# IMPIANTO AGRO-VOLTAICO PER LA PRODUZIONE DI ENERGIA ELETTRICA DA FONTE SOLARE DENOMINATO "UNALI" DA REALIZZARSI NEL COMUNE DI SASSARI (SS)

TITLE  
Titolo **RELAZIONE RISPOSTA OSSERVAZIONI**  
**prot. MASE 0016968 e 0019371**

Figura 1: Layout di impianto aggiornato

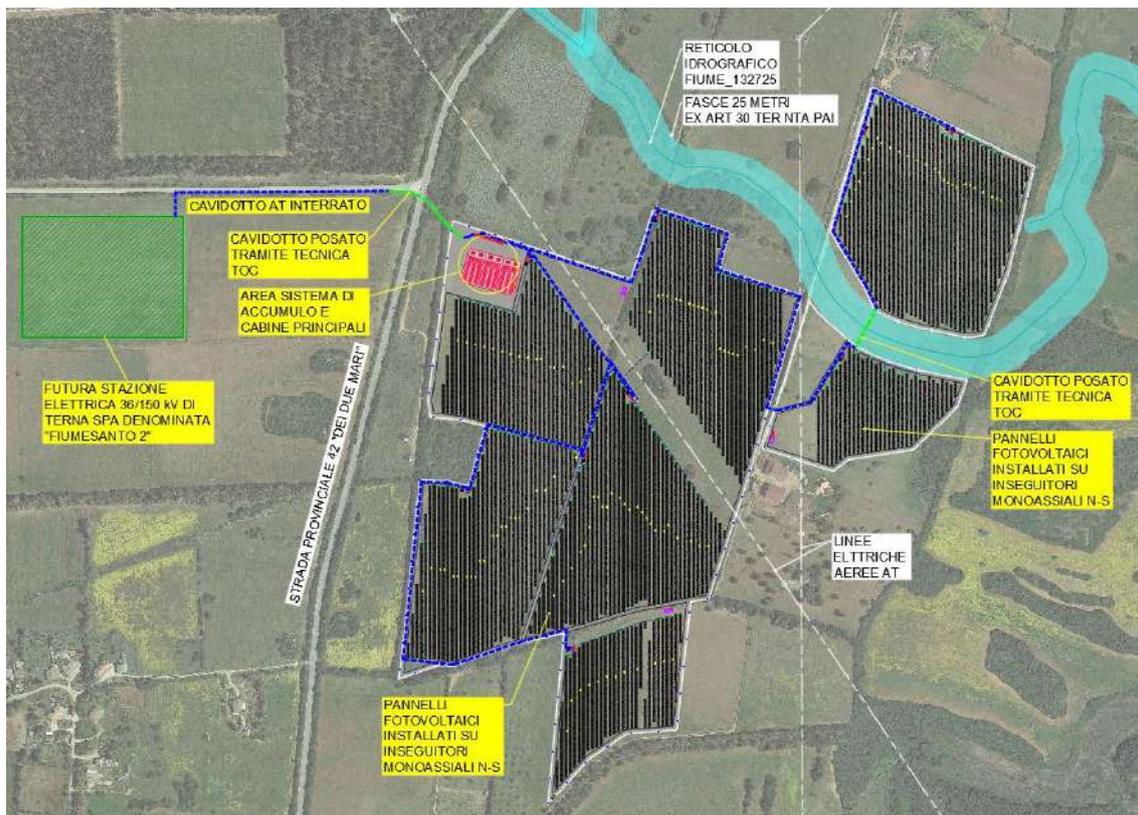
*“[...] Per l'impianto fotovoltaico, ed in particolare per i pannelli, è necessario fare riferimento all'art. 27 c.4 lett. g) che vieta nelle aree con pericolosità idraulica da molto elevata (Hi4) a media (Hi2), la realizzazione di “nuovi impianti tecnologici fuori terra ad eccezione dei ripetitori e dei tralicci per il trasporto dell'energia elettrica”.*

*Gli estremi di ammissibilità, per le opere interraste eventualmente previste nell'area di impianto, se ricadenti in aree a pericolosità idraulica, dovranno essere individuati correttamente e dichiarati dal Comune di Sassari in cui ricadono le opere, mediante presentazione dell'allegato 2 alla Circolare n. 1/2019 del Comitato Istituzionale dell'Autorità di Bacino”*

Conseguentemente alla correzione del reticolo idrografico, come proposto dall'Ing. Muroni, è stato modificato il layout di impianto al fine di evitare installazioni nelle aree con pericolosità idraulica. In particolare, sono stati stralciati dal progetto i tracker, i pannelli, la recinzione, la viabilità e qualsiasi altro elemento ricadente nella fascia a media pericolosità. Il nuovo layout proposto si ritiene dunque ammissibile.

Le uniche opere interrato ricadenti nelle fasce art. 30 ter riguardano la posa dei cavidotti. Nel progetto aggiornato è proposta la posa tramite Trivellazione Orizzontale Controllata di n.3 tubi camicia PEAD DN200, da realizzarsi subalveo, che verranno utilizzati per il passaggio degli elettrodotti (si consulti l'elaborato integrativo ELG\_316\_R01\_INTERFERENZE CON RETICOLI IDRICI). Tale intervento risulta ammissibile e, ai sensi del comma 2 lettera c) dell'art. 21 delle NTA del PAI non sussistono competenze approvative in capo alla Direzione generale del Distretto Idrografico della Regione Sardegna e non è richiesto lo studio di compatibilità idraulica.

Dunque, come prescritto, nelle fasi successive tali opere verranno dichiarate al Comune di Sassari mediante presentazione dell'allegato 2 alla Circolare n. 1/2019 del Comitato Istituzionale dell'Autorità di Bacino.

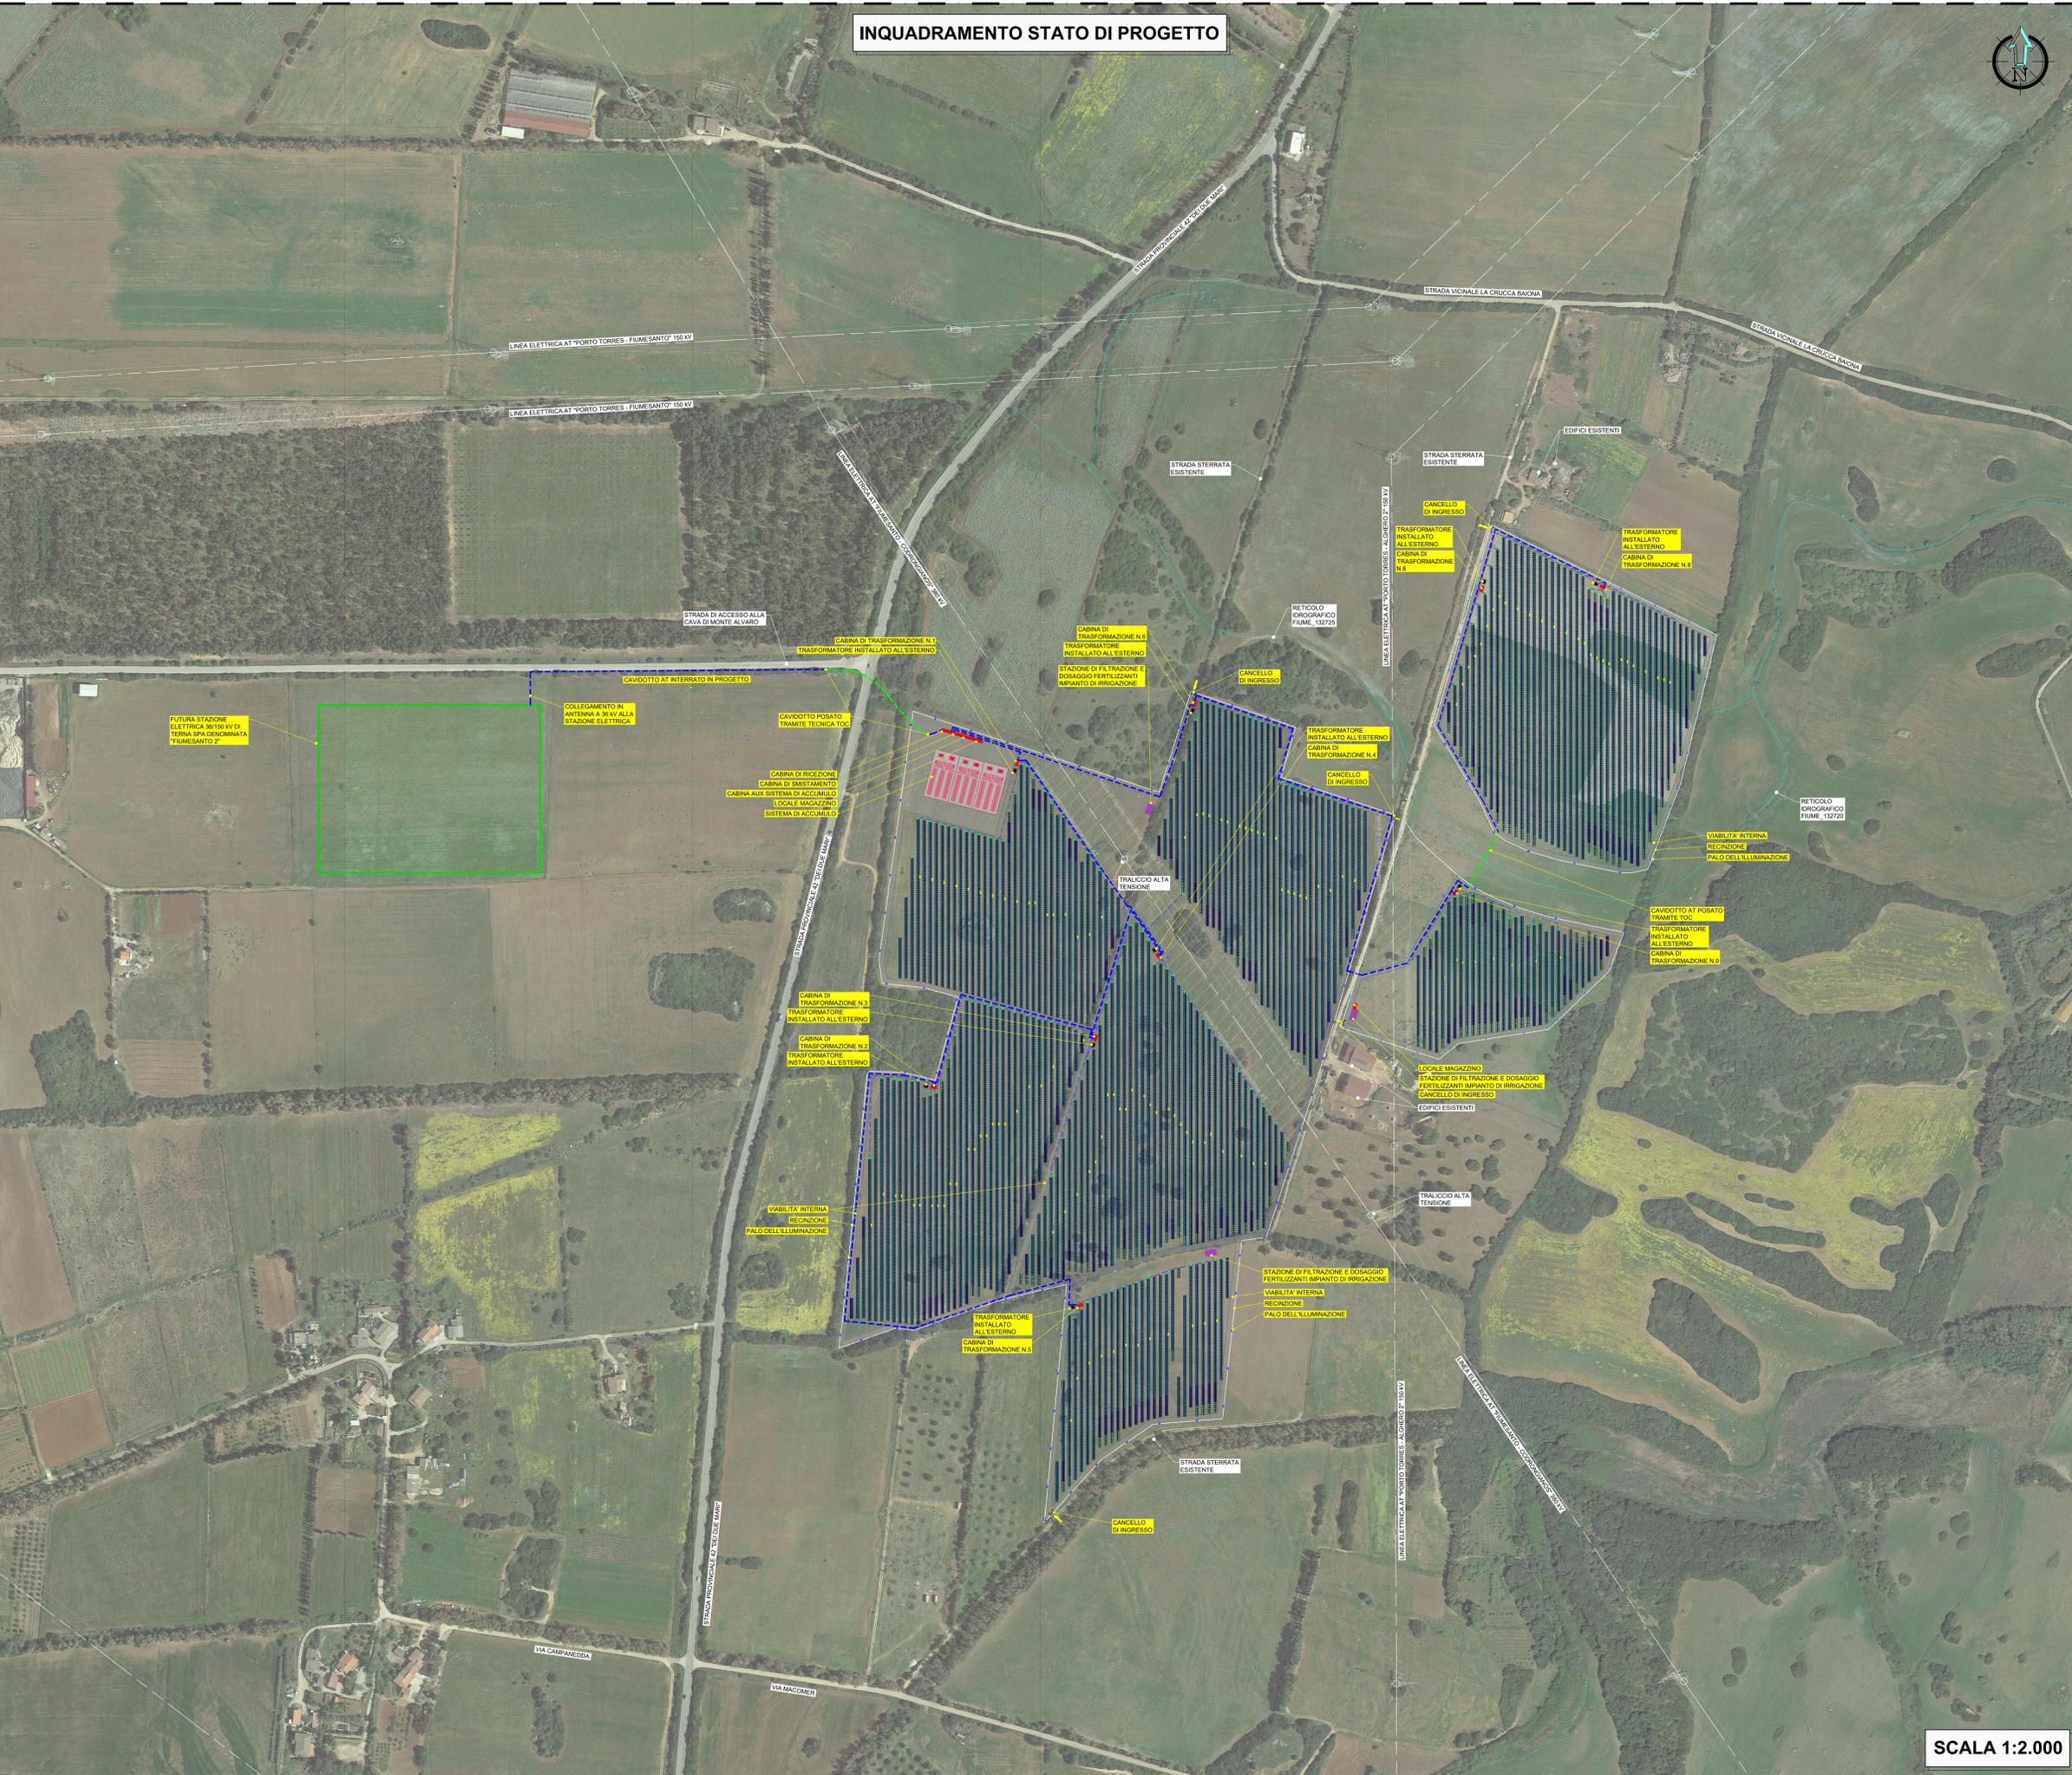
*“Per quanto riguarda le opere di connessione il progetto prevede la realizzazione di un cavidotto interrato il cui tracciato non è stato però rappresentato in relazione al reticolo idrografico di riferimento ai fini PAI [...]”*

*Dovrà pertanto essere verificata la eventuale presenza di interferenze idrauliche dei cavidotti con il reticolo idrografico sopra richiamato.*

*Per i cavidotti interrati in particolare, qualora ricorrano le condizioni di cui all'art. 27 c. 3 lett. g) e h) delle vigenti N.A. del PAI, sarà possibile redigere apposita relazione asseverata con i contenuti richiesti, in luogo dello studio di compatibilità idraulica.*

*In caso contrario dovrà essere valutata la necessità di predisporre apposito studio di compatibilità idraulica ai sensi dell'art. 24 delle N.A. del PAI, con i contenuti dell'Allegato E.*

*Analogamente per la viabilità prevista si deve riferire in merito alle eventuali interferenze idrauliche e alle modalità di risoluzione previste per tali interferenze anche con riferimento alle eventuali opere di adeguamento di attraversamenti esistenti.”*

Nell'elaborato allegato ELG\_316\_R01\_INTERFERENZE CON RETICOLI IDROGRAFICI sono mostrate le opere di connessione in relazione al reticolo idrografico ai fini PAI. Conseguentemente alle modifiche di layout proposte, l'unica interferenza riscontrata riguarda il cavidotto interrato, posato tramite TOC, che collega i due lotti nell'area est. Per tale intervento ricorrono le condizioni di cui all'art.27 c.3 lett. g) delle vigenti NA del PAI, perciò verrà redatta una relazione asseverata in luogo dello studio di compatibilità idraulica.

Per quanto riguarda la viabilità, non si rilevano interferenze con il reticolo idrografico.

Figura 17 Significatività degli elementi idrici presenti nella carta IGM serie 25VS

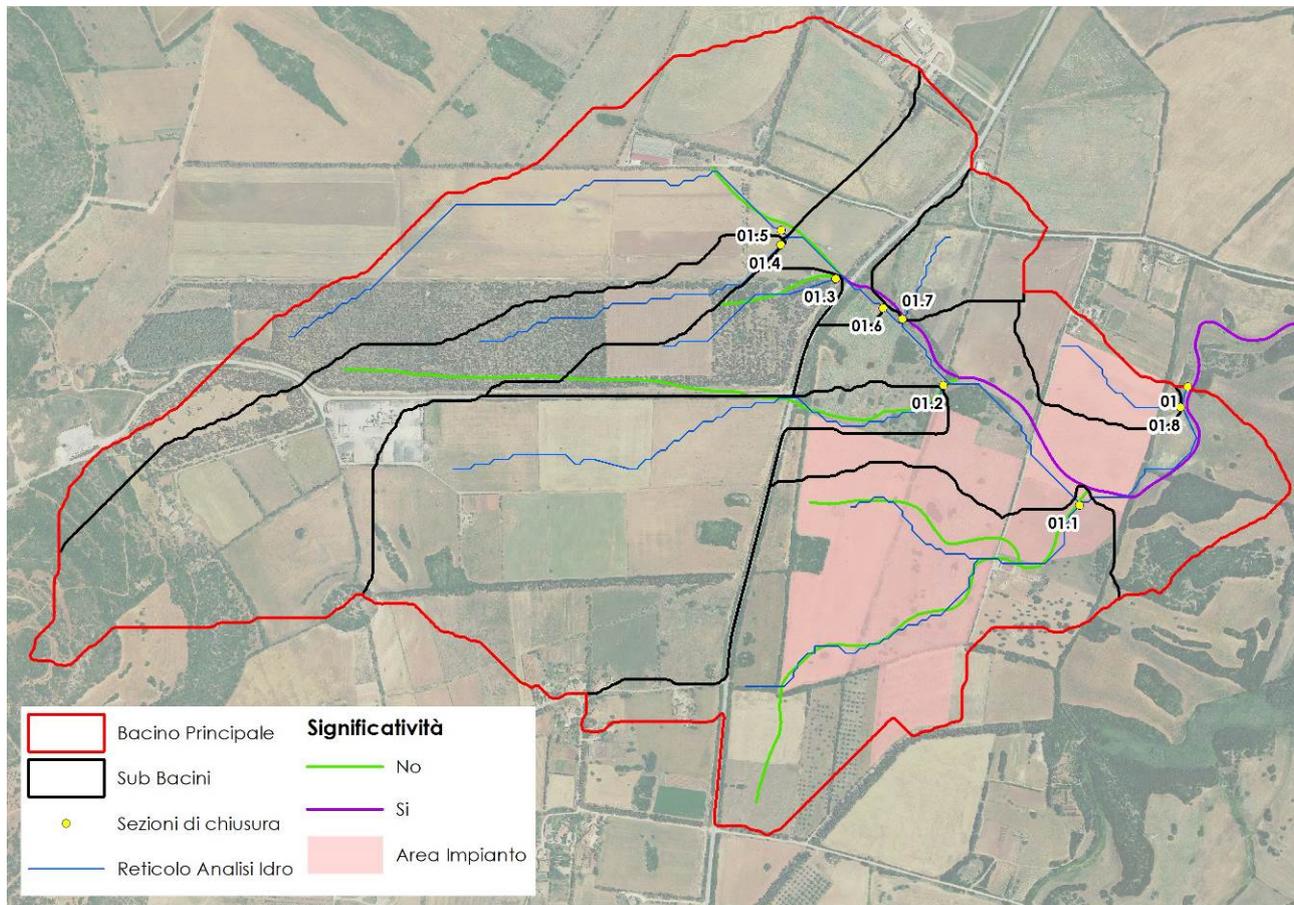
- *tavola del reticolo idrografico con individuazione dei bacini idrografici per ciascuna asta*
- *analisi di significatività delle aste in base ai criteri di cui alle Linee Guida sopra richiamate*
- *modello idraulico per ciascuna asta risultata significativa con simulazioni relative ai 4 tempi di ritorno del PAI;*
- *mappa della pericolosità idraulica per i 4 tempi di ritorno (Hi1, Hi2, Hi3, Hi4) con sovrapposizione delle opere da realizzare”*

Si noti che gli elementi idrici individuati nella cartografia IGM 25-VS risultano non significativi ad esclusione dell'asta principale. Risultano elementi idrici non significativi anche le aste FIUME\_132727 e FIUME\_132719 individuate nel reticolo ufficiale (Delibera del C. I. n. 3 del 30.07.2015) ma tale fatto esula dal fine della presente relazione in quanto le correzioni/integrazioni del reticolo sono di competenza comunale ai sensi del comma 6 dell'art.30 delle NTA del PAI.

Figura 18 Sovrapposizione reticolo su Ortofoto 1977 ( in verde il tratto aggiuntivo per ristabilire la continuità)

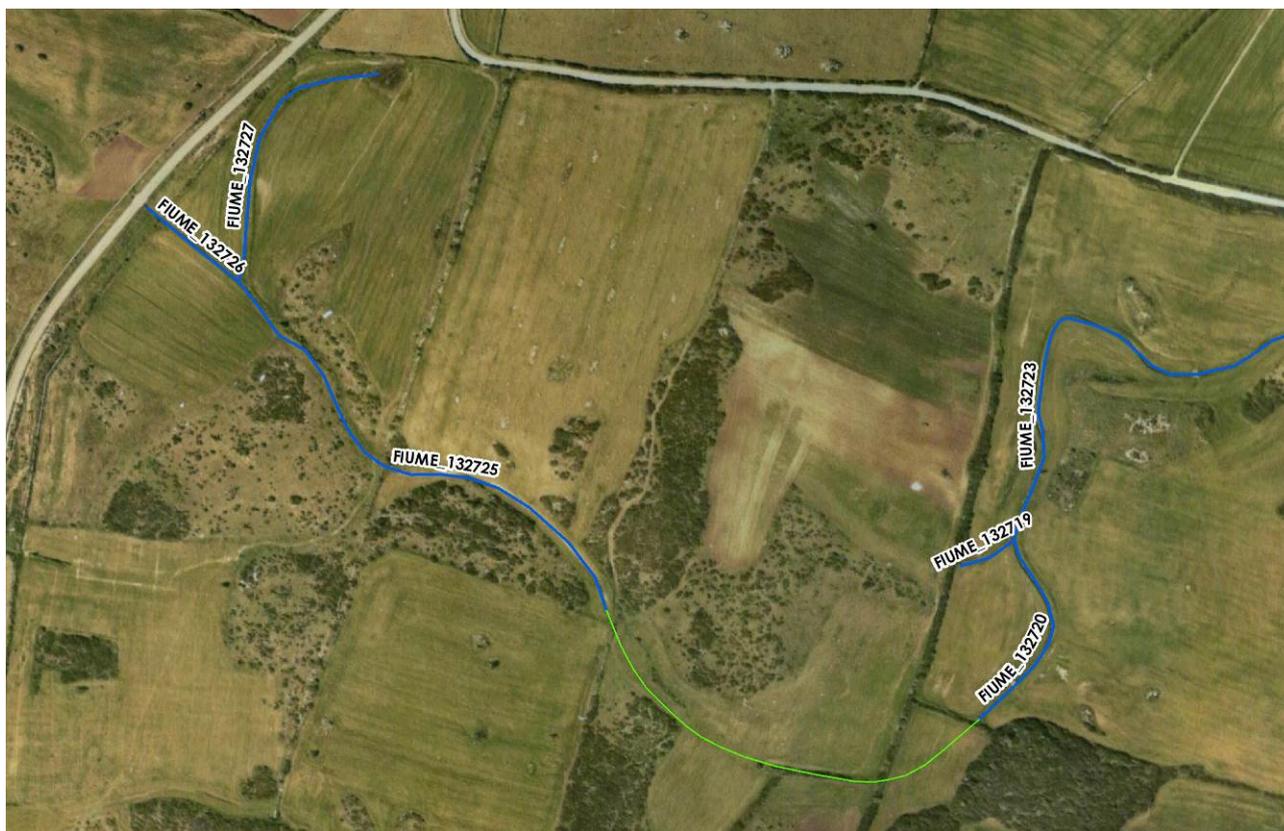
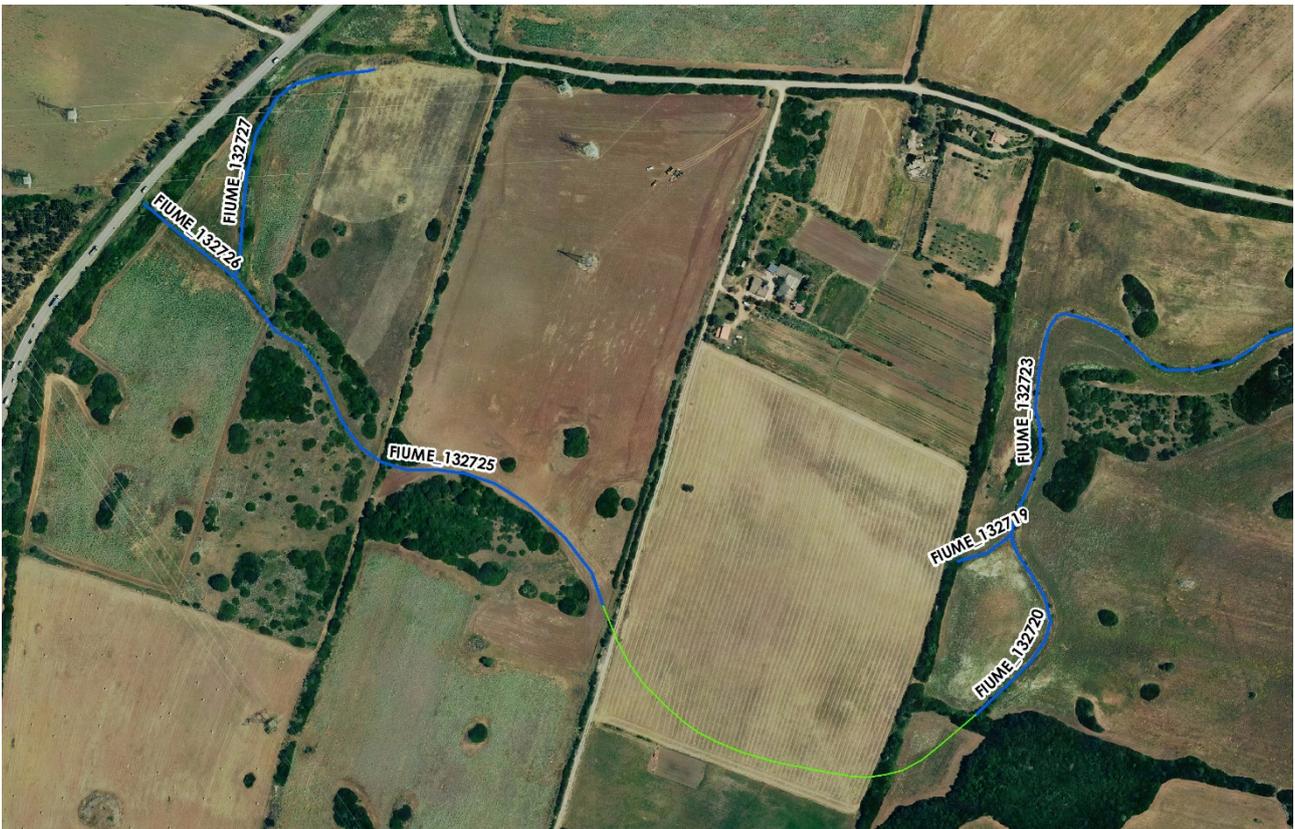
*“Il campo fotovoltaico insiste in un’area interessata da alcuni elementi idrici appartenenti al reticolo idrografico del PAI [...]. Il fiume\_132723 e il tratto fluviale identificato nell’IGM ’58-’65 [...].*

*In merito al fiume\_132723, che pare interrompersi proprio in corrispondenza dell’area di impianto, si deve precisare che questo è da considerarsi un mero errore cartografico dello strato informativo shp, che non può comportare una corrispondente interruzione delle fasce [...]. Oltre all’errore concettuale che si commetterebbe nell’interrompere arbitrariamente una linea di deflusso, si rileva che il tratto fluviale interrotto nello strato informativo shapefile è comunque presente nell’IGM ’58-’65.”*

Le correzioni che vengono proposte nella presente relazione relative al reticolo ufficiale (Delibera del C. I. n. 3 del 30.07.2015), non consisteranno pertanto nella proposta di esclusione e non inclusione delle due aste su menzionate secondo il punto 2.3 delle Linee Guida ma viene proposta, come richiesta dalla "NOTA RAS AOO 01-05-00 Prot. Uscita n. 1135 del 01/02/2024 del Servizio Difesa del suolo del Distretto Idrografico relativa alla Procedura di V.I.A. - P.N.I.E.C., ai sensi dell'art. 23 del D.Lgs. 152/2006, e s.m.i., relativa al progetto di un impianto agro-voltaico da 20 MW per la produzione di energia elettrica, integrato con un sistema B.E.S.S., denominato "Unali" da realizzarsi nel comune di Sassari (SS). Proponente: Baiona Sun 2 S.r.l. - Autorità Competente: Ministero dell'Ambiente e della Sicurezza Energetica (M.A.S.E.). Contributo istruttorio", la correzione dell'errore concettuale relativo all'interruzione della linea di deflusso FIUME\_132725 - FIUME\_132720.

Tale interruzione della linea di deflusso, dovuta presumibilmente all'impossibilità di desumere la presenza dell'alveo dalle ortofoto più recenti disponibili in quanto questi terreni sono soggetti da imprecisato tempo a pratiche agricole, può comunque essere percepita nell'ortofoto del 1977 che si prenderà in considerazione per il tracciamento in quanto sono evidenti le linee di drenaggio rilevate nel mese invernale. Nell'ortofoto del 2019 e precedenti non si percepisce alcuna traccia delle linee di deflusso presenti nel 1977.

A seguito della correzione apportata congiungendo il FIUME\_132725 col FIUME\_132720, il reticolo ufficiale (Delibera del C. I. n. 3 del 30.07.2015) subisce una modifica nell'ordine gerarchico (numero di Horton - Strahler) in quanto l'ordine n° 2 del FIUME\_132725 si estenderà al tratto aggiuntivo e al FIUME\_132720. Le fasce di prima salvaguardia art. 30ter subiranno conseguentemente una modifica lungo tutto il tracciato principale divenendo estese 25 m su entrambi i lati a partire dall'asse.
